VERSLAG NR  
GEN/15/61176812/00/NL/000

## Elektrische installaties op laagspanning en op zeer lage spanning (Boek 1 - KB 8/09/2019) - Algemene Directie Energie

Triestlaan 6 - 9820 Merelbeke

**Niet conform**

**Verdeelbord**

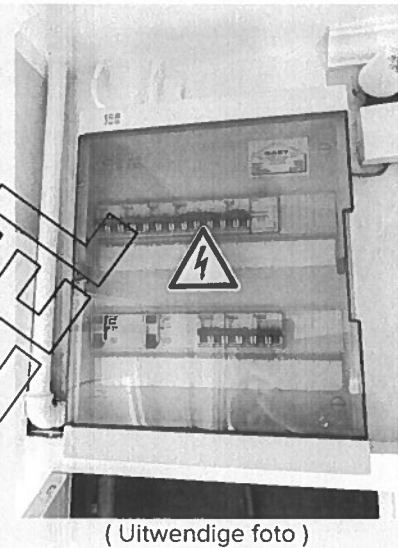
- De isolatieweerstand van deze kring is onvoldoende en dient op een waarde gebracht te worden die hoger is dan 500.000 Ohm (B1: 6.4.5.1.; B3: 6.4.5.1.). Isolatiefout op de derde kring van links bovenin het bord.
- De aanduiding van de stroomkringen en/of apparatuur, aansluitklemmen, enz. dient aangebracht of vervolledigd te worden (B1: 3.1.3.; 5.3.6.1.; 5.3.6.2. B3: 3.1.3.; 5.3.6.1.).

#### Aarding

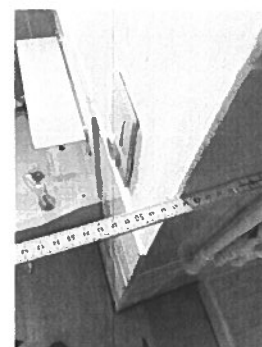
- De waarde van de spreidingsweerstand van de aarding dient kleiner te zijn dan 30 Ohm (B1: 5.4.2.1.).
